COMMISSION ROYALE DES MONUMENTS ET DES SITES
KONINKLIJKE COMMISSIE VOOR MONUMENTEN EN LANDSCHAPPEN

Réf. DPC : 2322-0014/62/2020-110PR (corr. DPC : Mme A. Totelin)
Réf. NOVA : 07/PFU/1742372 (corr. DU : M. N. Pauwels)
Réf. CRMS : AA/KD/FRT20001_665_PUN_Bruxelles_12
Annexe : /

Objet : FOREST. Chaussée de Bruxelles, 12. Demande de permis unique portant sur la transformation d'un rez-de-chaussée commercial en un restaurant avec couverture de la cour arrière.
Avis conforme de la CRMS

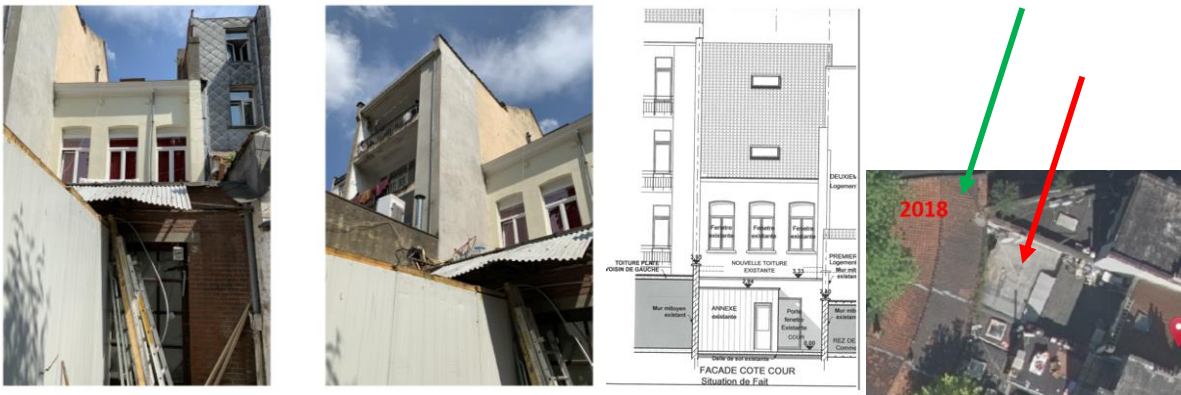
Une demande de permis de régularisation (PU/269131) est introduite fin janvier 2006. Pour des raisons non connues, aucun permis n'a été notifié suite au dépôt de cette demande. L'annexe en infraction est toujours présente, comme en attestent les photos ci-après. Elle n'a – à ce jour – pas non plus été régularisée.

- ***documenter correctement la situation de droit (dernier permis octroyé pour l'aménagement du rez-de-chaussée, de la cour et de la devanture commerciale en façade avant) ;***
- ***remettre la cour intérieure en pristin état, en supprimant la/les annexes réalisée(s) en infraction ;***
- ***réaménager la cour, en apportant un soin particulier au choix des matériaux et en permettant une remise en pleine terre ;***
- ***transmettre pour approbation à la DPC les détails techniques pour la nouvelle enseigne (matériaux, lettrage, système de fixation) avant sa mise en œuvre.***

Situation de droit du rez-de-ch. Situation existante de fait du 1^{er} étage Situation projetée du rez-de-ch.

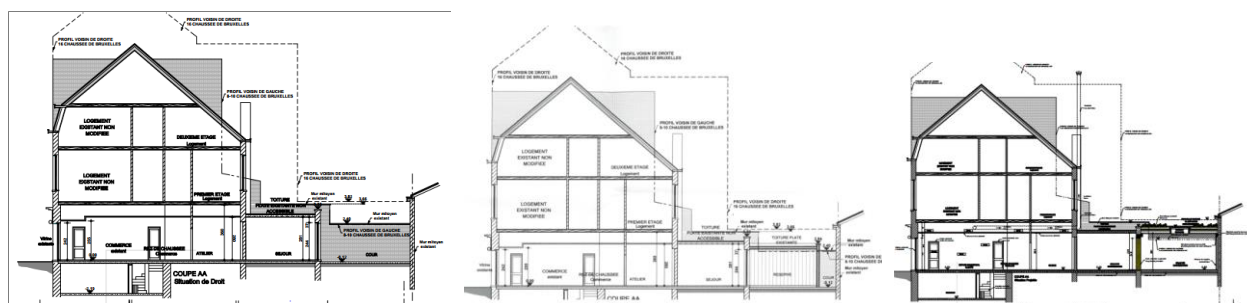
Les photos ci-après illustrent l'annexe construite en infraction dans la cour accolée à une 1^{ère} annexe s'élevant quant à elle sur un niveau. Elle est équipée d'une toiture en tôle qui recouvre partiellement la cour. Le projet prévoit la démolition de ces deux annexes et leur remplacement par une nouvelle construction « légère » (pour abriter une salle de consommation) qui serait recouverte d'une toiture verte munie d'un lanterneau.

La présente demande constitue un cas similaire à celle refusée en 2013. La Commission émet dans ce cas-ci également un avis conforme défavorable en raison du caractère inacceptable des interventions tant sur le plan patrimonial (proximité immédiate du mur de l'Abbaye) qu'urbanistique (encombrement de l'intérieur d'îlot).

Détail du projet de structure légère mitoyenne au mur classé de l'Abbaye de Forest (extraits du dossier)

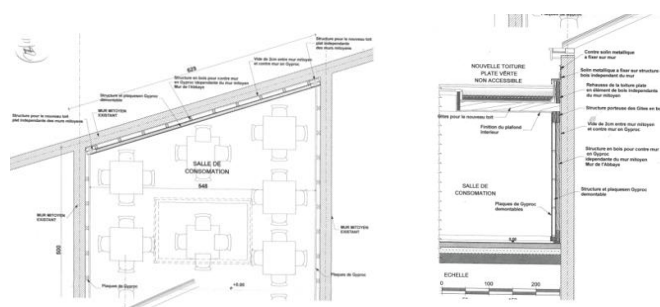
Afin de préserver le mur mitoyen du fond (mur arrière de l'aile courbe Est de l'Abbaye), il est prévu que la nouvelle structure soit construite de manière indépendante (« bardage indépendant démontable »).
